Express5800/320Lb(-R) ユーザーズガイド正誤表

856-123509-001-C

2007 年 3 月 第 3 版

説明書名 : Express5800/320Lb(-R) ユーザーズガイド (856-122693-001-C) 第3版

7. ディスクのミラーを確認する。

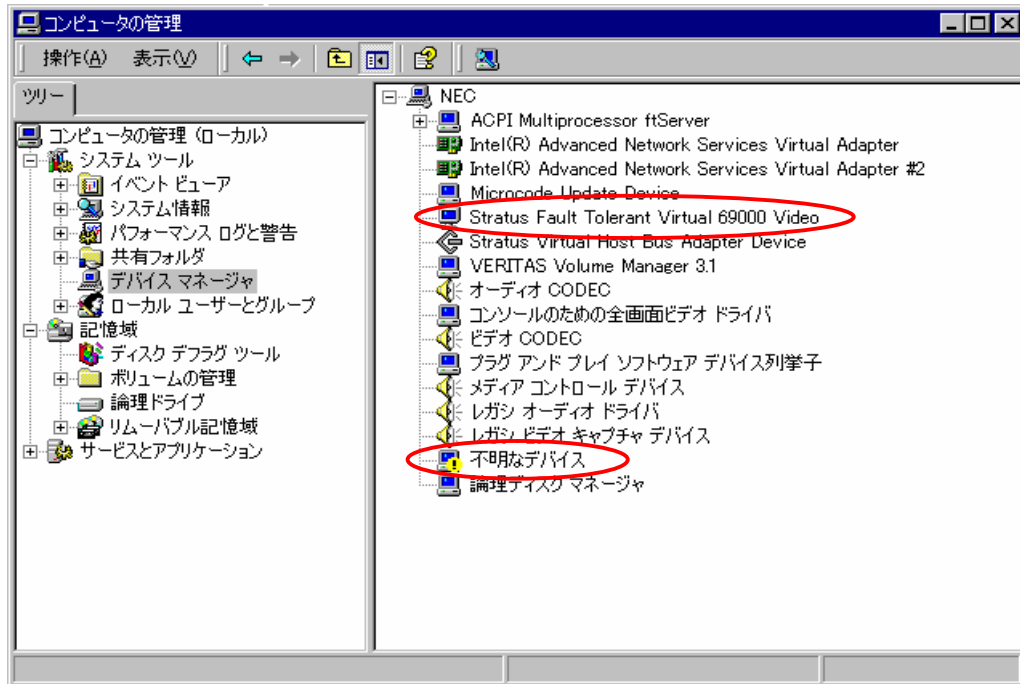
3-68	システムのアップデート d)の 8～10 行目	C	[Team #2:Adapter Fault Tolerance Mode]についても同様の手順で取り除いてください。	[Intel PROSet II]ダイアログボックスに表示されているすべての Team を同様の手順で取り除いてください。
3-70	システムのアップデート 5 の後	A		別紙1のページを追加
3-71	Windows 2000 Service Pack の適用	D	4.[スタート]ー[プログラム]からエクスプローラを起動する。 5.システムを再起動する。	(削除)

ディスクのミラーが外れている場合はミラーの再設定を行ってください。

CMOSのクリアについて

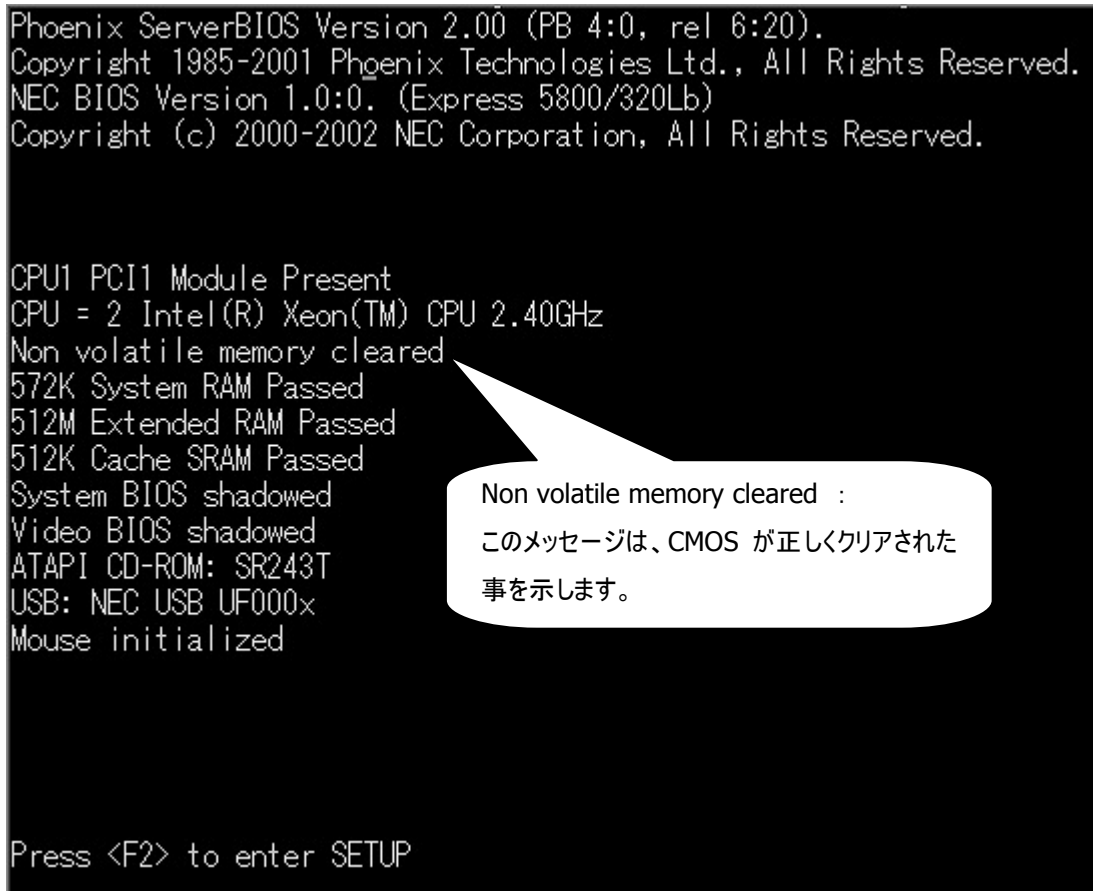
Page	位置	区分	誤	正
4-15	Monitoring Configuration 表内 Option ROM Scan Monitoring の出荷時の設定	C	[Disabled] Enabled	Disabled [Enabled]
4-40	CMOS のクリアについて	C		別紙2のページと置き換え
4-43	パスワードのクリアについて	C		別紙3のページと置き換え

1. Express5800/ftサーバの電源をOFFにして、両方の電源コードをコンセントから抜く。
2. 8-50ページの「取り外し」を参照して両PCIモジュール(PCIモジュール#1、#2)をExpress5800/ftサーバから取り外す。
3. PCIモジュール#1のカバーをオープンする。
4. CMOSクリア用にジャンプスイッチを設定する。
PCIモジュール#1のジャンパピン11-12を取り外してジャンパーピン1-2に取り付ける。
5. 8-52ページの「取り付け」を参照して、PCIモジュール#1のみをExpress5800/ftサーバに取り付ける。
6. 両方の電源コードを接続し、POWERスイッチのランプが点灯したらPOWERスイッチを押して電源をONする。
7. 起動後、以下のメッセージが表示されたら、[CONTINUE]を押す。

Page1-2 ラベル貼り付け図 背面図

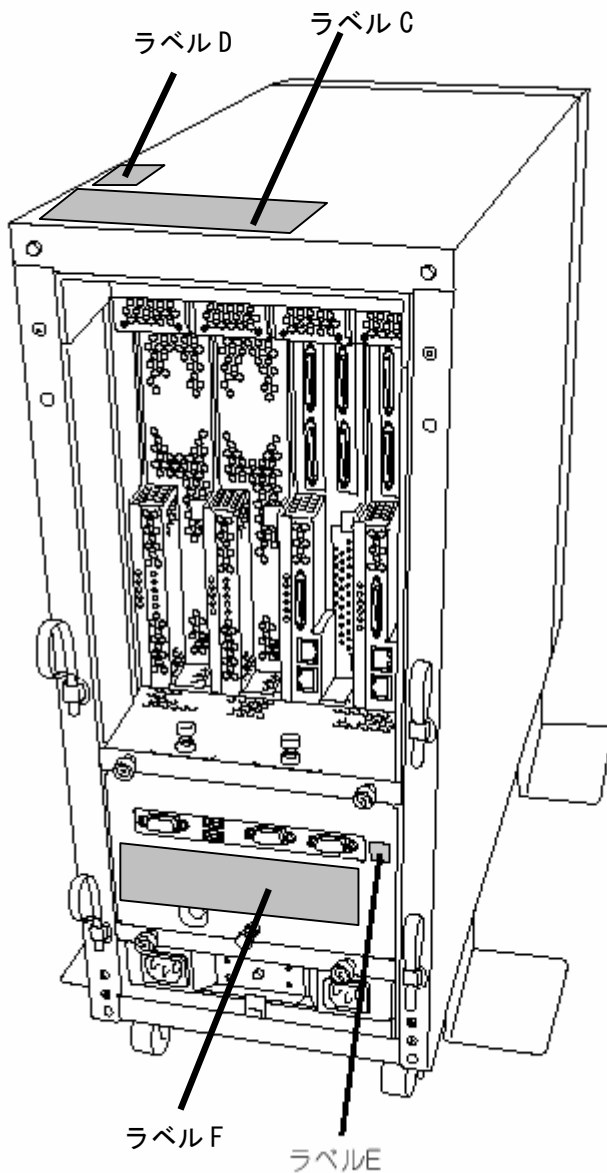
Page	位置	区分	誤	正
1-2	ラベル貼り付け図 背面図	C		別紙 3 の図と差し替え
1-3	ラベル図	D		ラベル B を削除
1-3	ラベル図	A		別紙 3 の図 ラベル F を追加
1-4	ラベル貼り付け図 背面図	C		別紙 4 の図と差し替え
1-5	ラベル図	A		別紙 4 の図 ラベル F を追加
1-9	設置・移動・保管・ 接続に関する注意 事項 注意	C	一人で持ち上げない 本装置の質量は約 70kg（構成によ って異なる）あります。一人で運ぶと腰を 痛め るおそれがあります。装置は四人以上で 底面をしっかりと持って運んでくださ い。また、フロントベゼルを持って、持ち 上げないでください。フロントベゼル が外れて落下し、けがの原因となりま す。	持ち上げて移動する際はモジュールを抜く 本装置の質量は約 70kg（構成によって異なる） あります。 装置を持ち上げて移動する際は実装されている モジュールを取り外し、本体とは別に運んでくださ い。本体は二人以上で底面をしっかりと持って運ん でください。 また、フロントベゼルを持って、持ち上げないでくだ さい。フロントベゼルが外れて落下し、けがの原因 となります。
1-12	ラックマウントモデル に関する注意事項 注意	C	一人で持ち上げない 本装置を運ぶときは四名以上で底面を しっかりと持って運んでくださ い。また、フロントベゼルを持って、持ち 上げないでください。フロントベゼル が外れて落下し、けがの原因となりま す。	移動する際はモジュールを抜く 本装置をラックから取り外して移動する際は、実 装されているモジュールを全て取り外してから運ん でください。

ラベル F

この装置は複数の電源コードを使用しています。保守するときは感電を防止するために必ず全ての電源コードを抜いてください。
